## AKTS Nr. 2

### Par lietavu radītajiem bojājumiem pašvaldības ceļiem apsekošanu

Augšdaugavas novads, Ambeļu pagasts

2025. gada 14. jūlijā

**AKTS Nr. \_1**

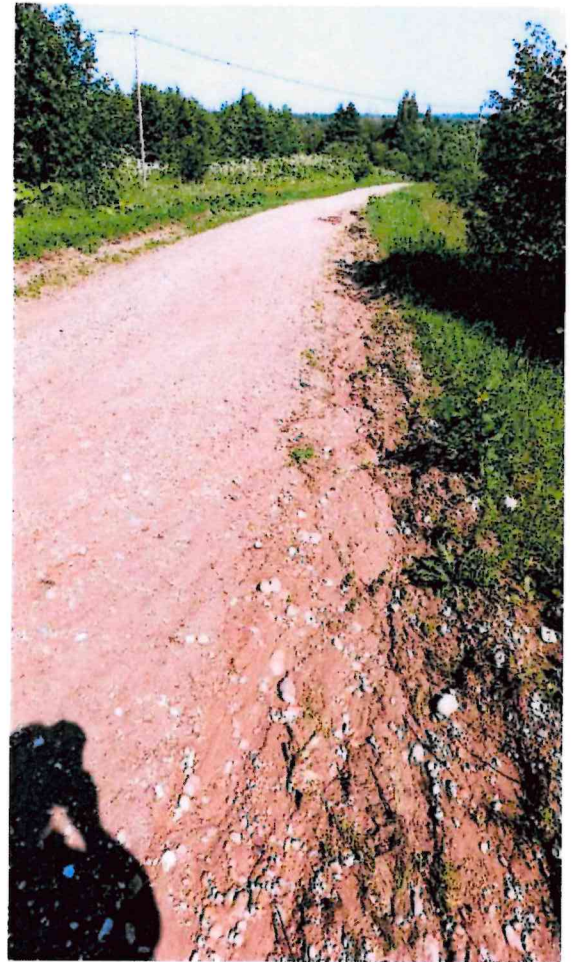
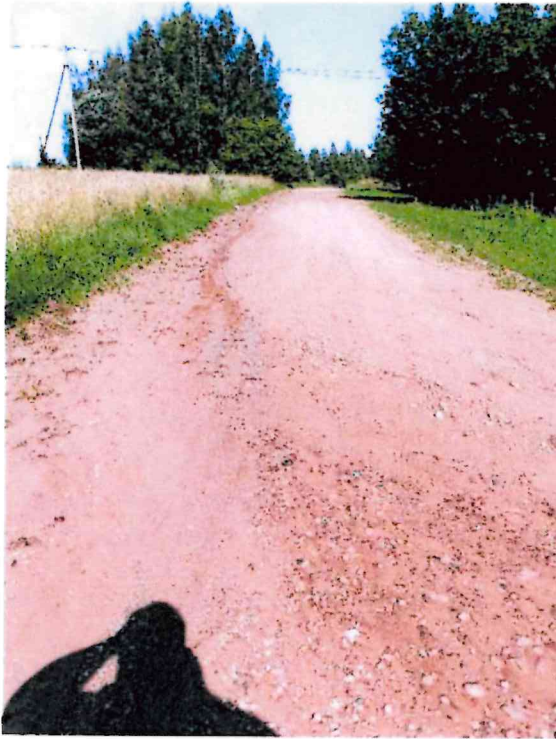
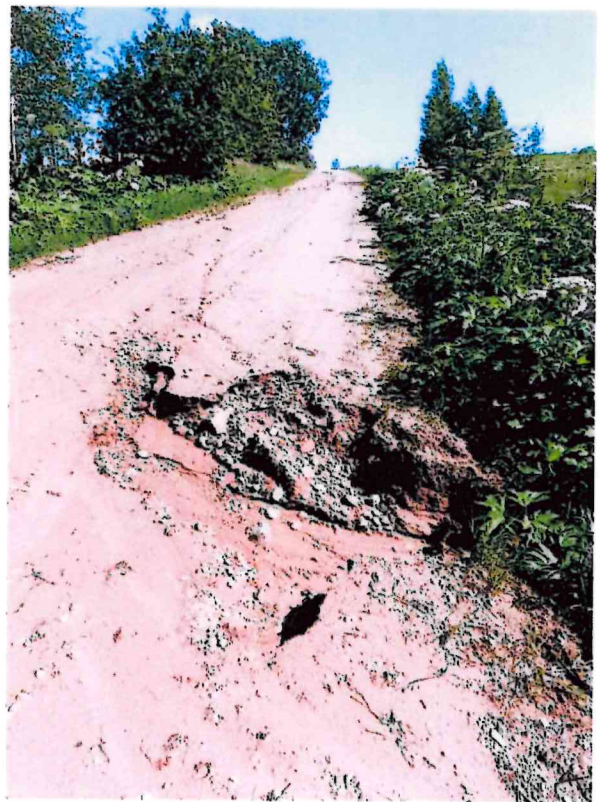
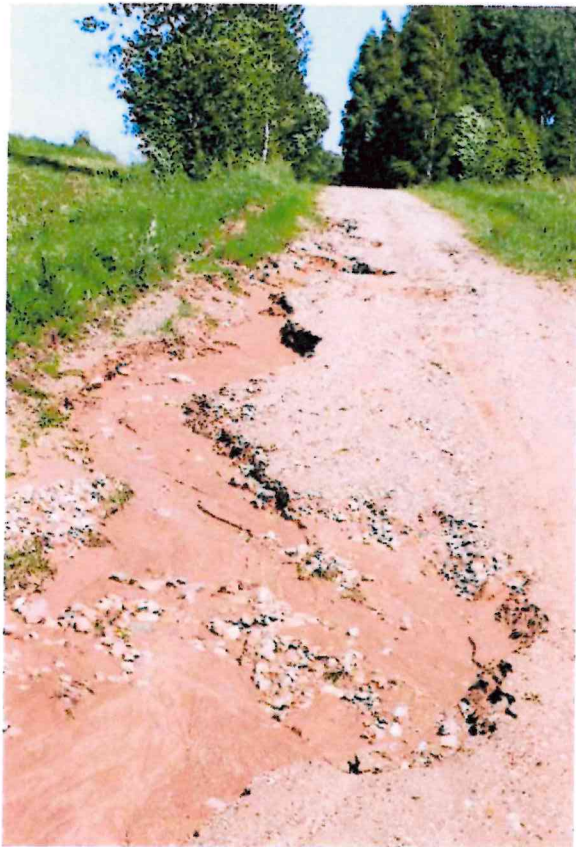
Komisija konstatēja, ka ceļš ir stipri izskalots piecos posmos, p.k.0.050 km – p.k.0.150km, p.k.0,400 km - p.k.0,600 km, p.k.1,050 km - p.k.1,150 km, p.k.1.430 km - p.k.1,530 km, p.k.1,700 km-1.800 km

Ceļa virskārta šajos posmos ir stipri bojāta un ir izveidojušies dziļi izskalojumi ceļa abās pusēs. Ceļš ir grūti izbraucams visos izkalojuma posmos, braukšanai nedrošs.

Komisija ierosināja: Veikt pašvaldības ceļa Nr. B100226400600 "Daniševka-Gaju c.- Kebži", posmos , p.k.0.050 km – p.k.0.150km, p.k.0,400 km - p.k.0,600 km, p.k.1,050 km - p.k.1,150 km, p.k.1.430 km - p.k.1,530 km, p.k.1,700 km-1.800 km bojājumu novēršanu, nesaistīta seguma ceļa klātnes iesēdumu un bedru labošanu ar drupinātas grants maisījumu 0/32s.

**AKTS Nr. 2**

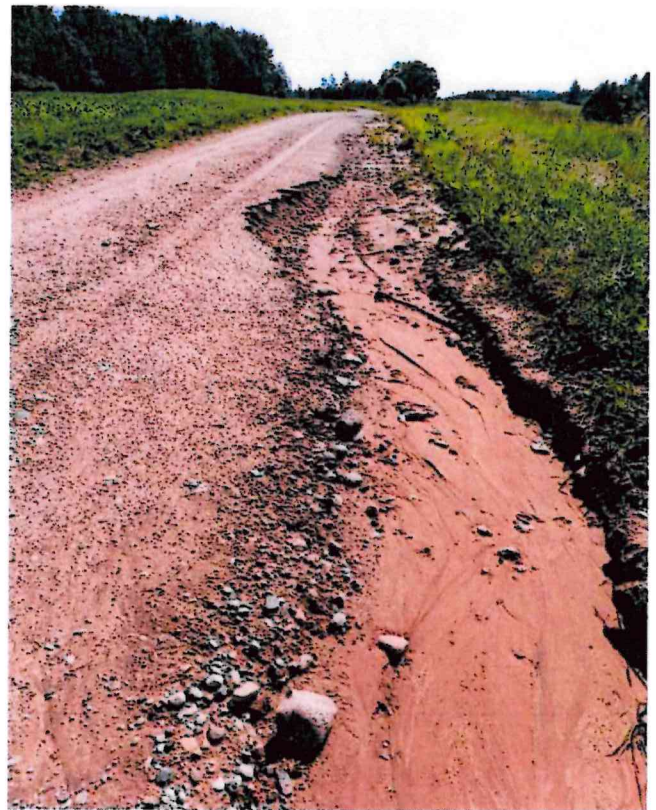
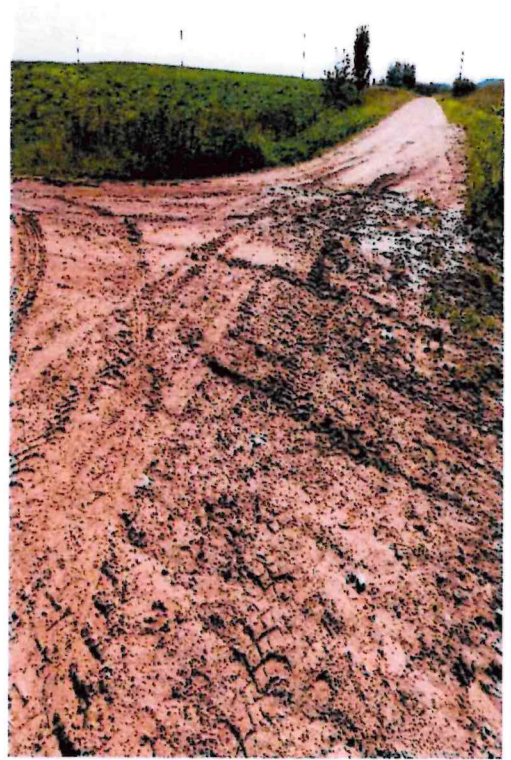
Komisija konstatēja, ka ceļš ir stipri izskalots piecos posmos, p.k.0.500 km – p.k.0.700km, p.k.0,800 km - p.k.0,830 km, p.k.1,150 km - p.k.1,250 km, p.k.1,350 km - p.k.1,550 km, Ceļa virskārta šajos posmos ir stipri bojāta un ir izveidojušies dziļi izskalojumi ceļa labajā pusē. Ceļš ir grūti izbraucams visos izkalojuma posmos, braukšanai nedrošs.

Komisija ierosināja: Veikt pašvaldības ceļa Nr.B100226400602 "Peipiņi- Lociki- Deiki-Brenči", posmos, p.k.0.500 km – p.k.0.700km, p.k.0,800 km - p.k.0,830 km, p.k.1,150 km - p.k.1,250 km, p.k.1,350 km - p.k.1,550 km, bojājumu novēršanu, nesaistīta seguma ceļa klātnes iesēdumu un bedru labošanu ar drupinātas grants maisījumu 0/32s.

## AKTS Nr. 7

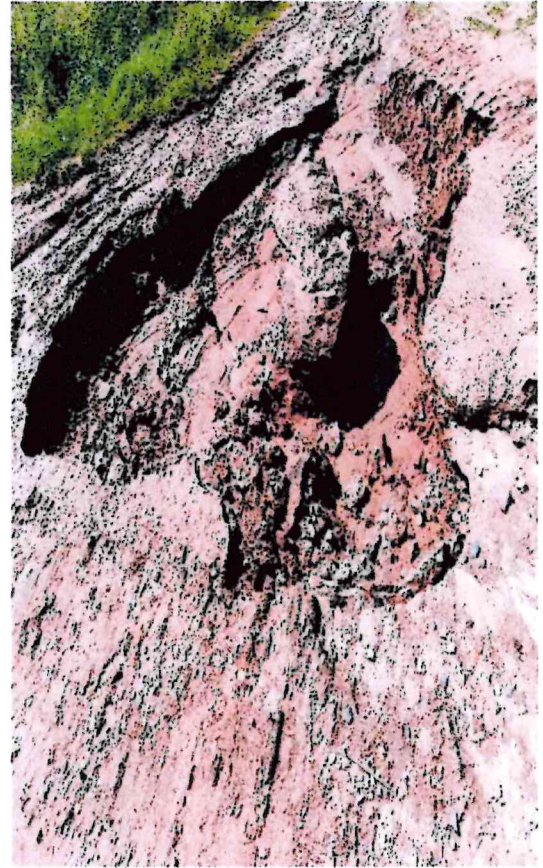
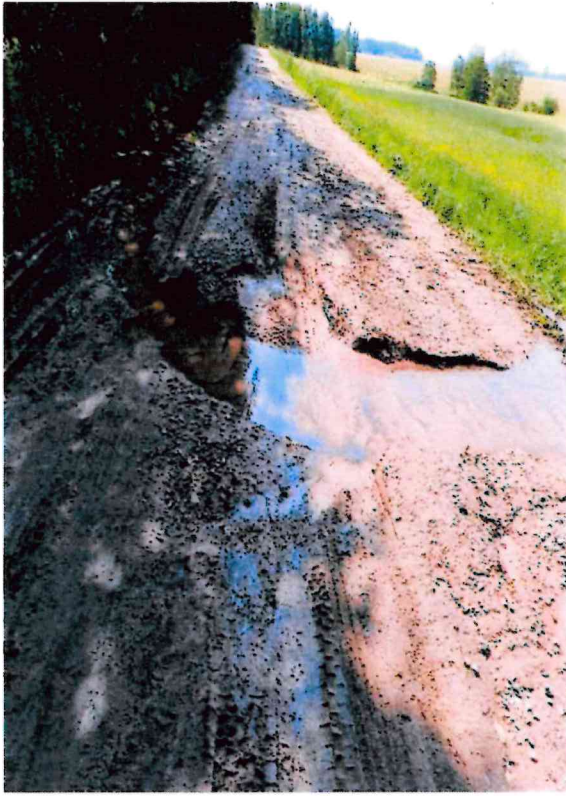
Komisija konstatēja, ka ceļš ir stipri izskalots piecos posmos, p.k.0,970 km - p.k.1,070 km, p.k.1,200 km - p.k.1,320 km, p.k.1,900 km - p.k.2,000 km.

Ceļa virskārta šajos posmos ir stipri bojāta un ir izveidojušies dziļi izskalojumi ceļa abās pusēs. Ceļš ir grūti izbraucams visos izkalojuma posmos, braukšanai nedrošs. Ceļš ir jāgreiderē.

Komisija ierosināja: Veikt pašvaldības ceļa Nr.B100226400597 "Kalna Višķi- Tabūni- Ļadi-Makarova", posmos p.k.0,970 km - p.k.1,070 km, p.k.1,200 km - p.k.1,320 km, p.k.1,900 km - p.k.2,000 km bojājumu novēršanu, nesaistīta seguma ceļa klātnes iesēdumu un bedru labošanu ar drupinātas grants maisījumu 0/32s.
